Република Србија
МИНИСТАРСТВО ПРИВРЕДЕ

Одговор на питање – појашњење II Конкурсне документације за јавну набавку број 3/2018 – Изградња саобраћајнице - Улица Радничка у Слободној зони Врање

KARAKTERISTIČAN PROFIL R 1:50

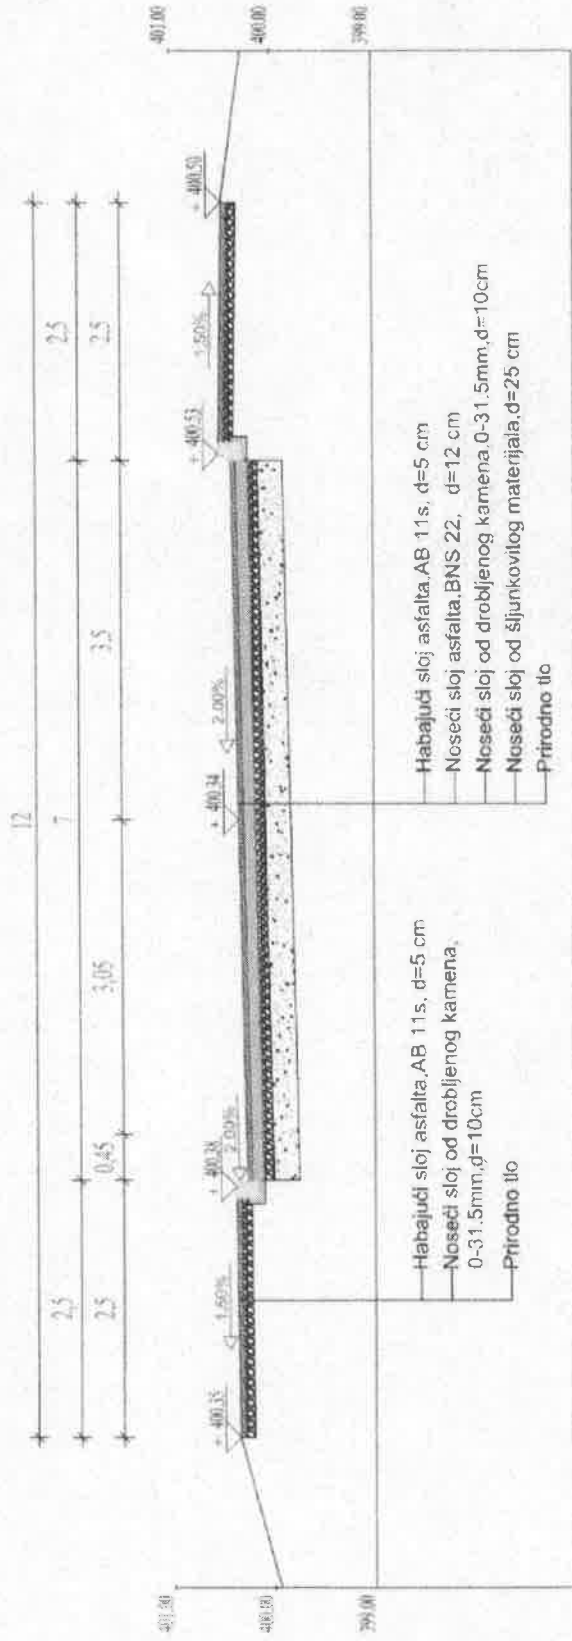
У делу предмера и предрачуна, грађевински радови, није предвиђена израда тампона од шљунка на делу тротоара.

Да ли се ради тампон од шљунка и која количина је предвиђена ?

На делу тротоара није предвиђен тампон од шљунка.

Прилог овог појашњења чини извод из пројектне документације – карактеристични профил.
